Gamma S&F	Modello FESTIVAL – FESTIVAL CLASSIC	N° I.T. 03_2020
Matricola 95012278	Oggetto MODIFICA del CONDENSATORE MOTORIDUTTORE COLONNA

Motivo della modifica

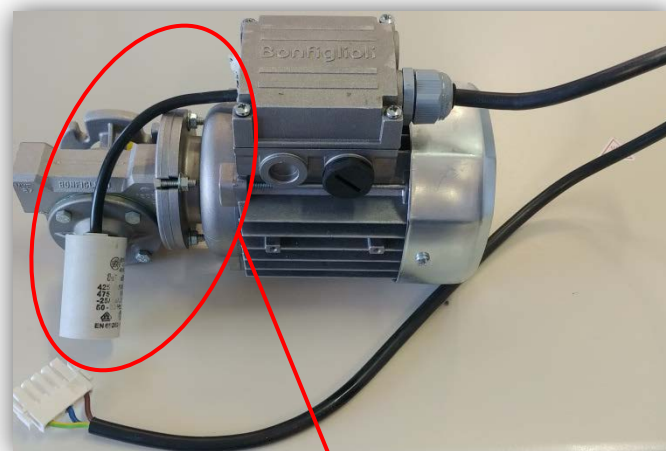
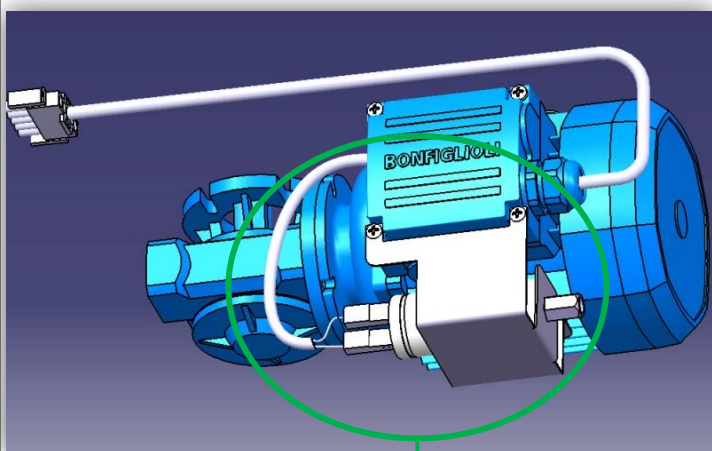
In un'ottica di miglioramento prodotto e per facilitare la sostituzione del *condensatore* del motoriduttore colonna

L'*assieme motoriduttore* colonna è stato sostituito da un **nuovo** *assieme motoriduttore* che integra un **nuovo** *condensatore* ed un supporto condensatore (il motoriduttore è invariato, ma il cablaggio del condensatore è ora dotato di connettori faston).

Nuovo *assieme motoriduttore*

Assieme motoriduttore pre - modifica

Connettori faston
condensatore

Condensatore pre – modifica
integrato nel motoriduttore

Supporto condensatore: **nuovo**

Nuovo *condensatore*

Codice ricambio: **262766**

➤ Il codice a ricambio dell'*assieme motoriduttore* è invariato: **0V3173**

Nuovo condensatore

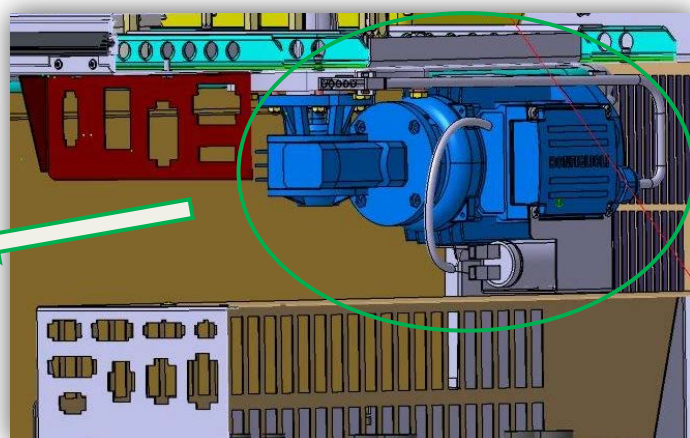
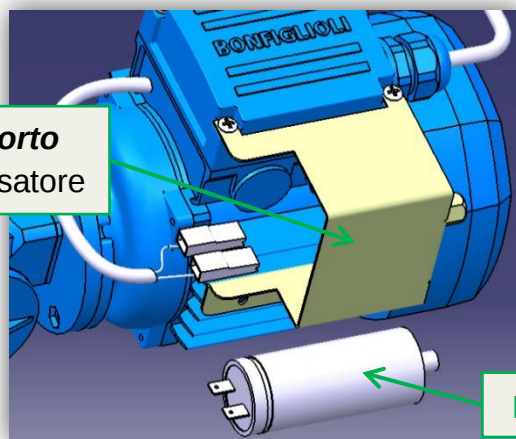
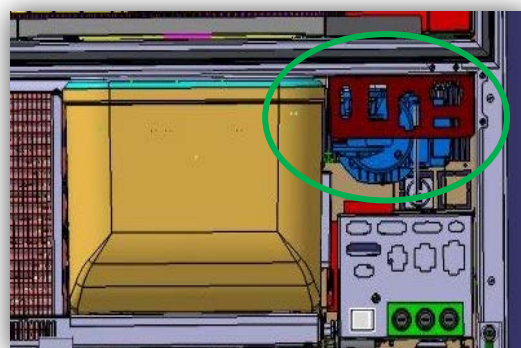
- A partire dal S/N **95012278**, per la sostituzione del **condensatore** è necessario solo rimuovere la *copertura* connessioni pannello elettrico, senza rimuovere il motoriduttore

- **Macchine interessate dalla modifica a partire dal S/N: 95012278**

- ✓ Codice a ricambio dell'**assieme motoriduttore** invariato: **0V3173**
- ✓ Codice a ricambio del **nuovo condensatore**: **262766**
- Per macchine precedenti al S/N sopra indicato è possibile montare il **nuovo assieme motoriduttore**
